之の曲輪北馬出 平面図
S=1:125
(1:250)

工事名	平成29年度 国庫補助金等 国庫補助金等 国庫補助金等 国庫補助金等
工事箇所	鳥取市南山地区
図面の種類	二の曲輪北馬出 平面図
縮尺	縮尺 1:125 (1:250)
図面番号	図面番号 7 葉中 2
作成年月日	設計年月日
審判所名	鳥田市役所

之の曲輪北馬出 平面図
S=1:125
(1:250)

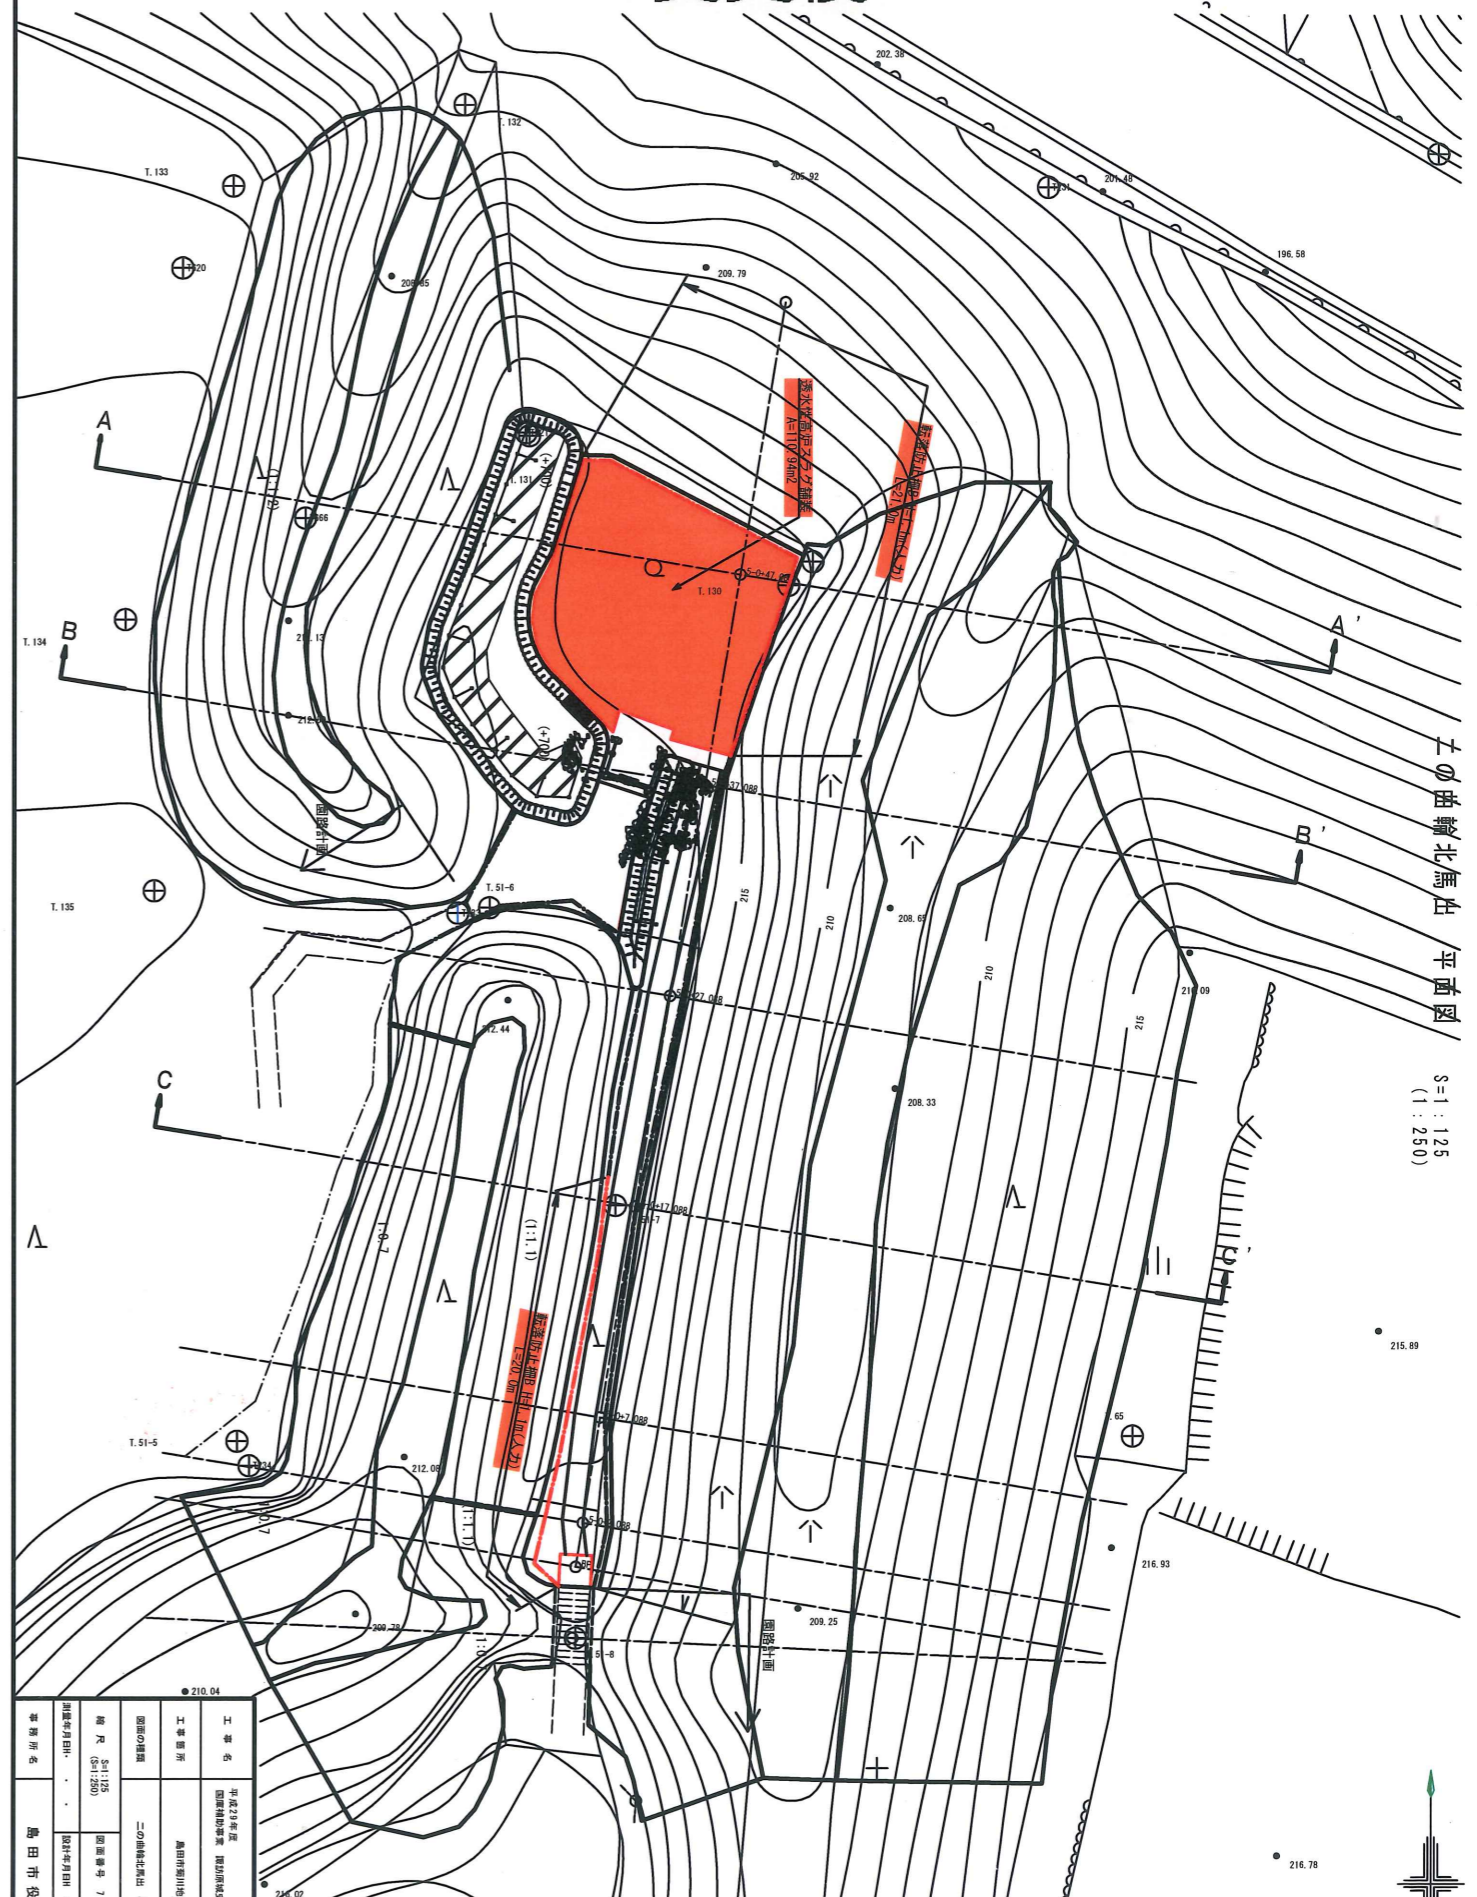
変更後
